## **Consolidado de solicitudes, aclaraciones, ampliaciones y rectificaciones al Estudio de Impacto Ambiental del "Proyecto Integral de Desarrollo" de Minera Los Pelambres<sup>1</sup>**

#### IV. ADENDA 1 Solicitud de aclaraciones, ampliaciones y rectificaciones al EIA

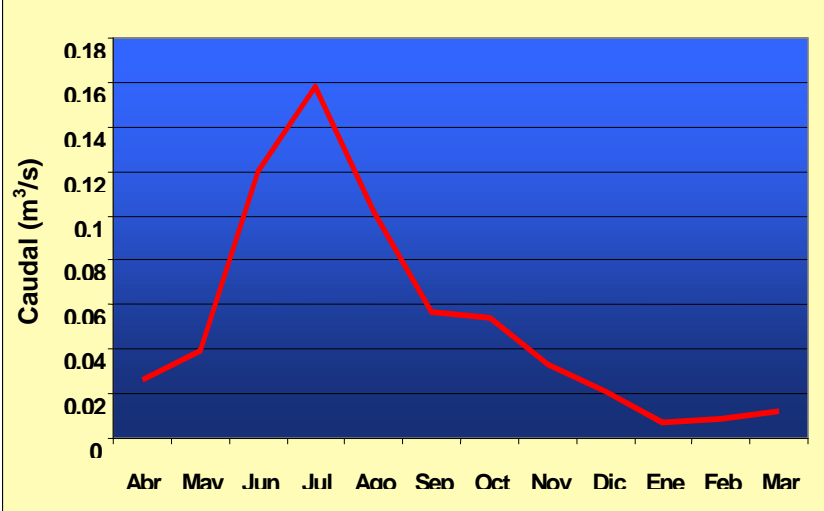
<b>La figura A-3.3.1 del sistema de control de filtraciones del tranque de relaves Mauro es deficiente en términos de la lectura de la información que contiene, debiera ampliarse y detallarse en el texto acompañante.</b>	108	Se adjunta Anexo 108 que contiene la figura A-3.3.1 del EIA, a una escala adecuada que facilita su interpretación.
<b>En relación con la figura A-3.3.2 se solicita aclarar el destino que tienen las aguas interceptadas por la zanja cortafugas-inyecciones y su conducción a la piscina colectora, detallando en el texto acompañante.</b>	109	<p>Las aguas interceptadas por la zanja cortafuga-inyecciones se mantienen al interior del depósito, y son reutilizadas en el proceso. Aquellas no retenidas por la zanja cortafuga, flujo 9, son captadas por los drenes bajo el muro y conducidas a la piscina colectora para ser recirculadas mediante bombeo hacia el depósito de relaves, ya sea para ser usadas nuevamente en la dilución de relaves para su clasificación hacia el muro o bien a la cubeta para su recirculación al concentrador.</p> <p>Por último, el afloramiento rocoso natural, como sección de salida y control de las aguas de esta cuenca, constituye junto a los pozos de monitoreo, una última barrera de intercepción que hace que 2 a 3 l/s no recuperados estén dentro de lo razonable, por lo que dicho caudal no constituye un cálculo conservador.</p> <p>Como complemento ver respuesta a las preguntas 113 y 117.</p>
